改善箇所説明図

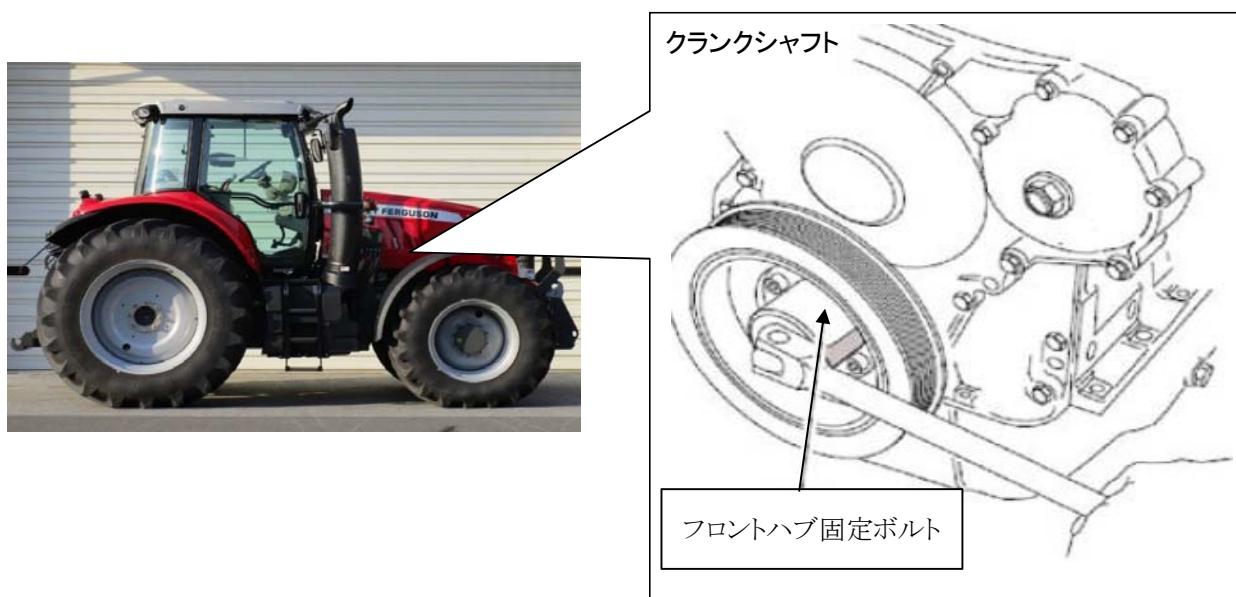
農耕トラクタのクランクシャフトにおいて、組立工具の管理が不適切なため、フロントハブ固定ボルトのトルクが不足しているものがある。そのため、クランクシャフトのハブがクランクシャフト内で空転し、ファン、ウォーターポンプ、オルタネーター、フロントPTOが駆動せず、最悪の場合、エンジンがオーバーヒートするおそれがある。

全車両、クランクシャフトのフロントハブ固定ボルトを規定トルクで締め直す。
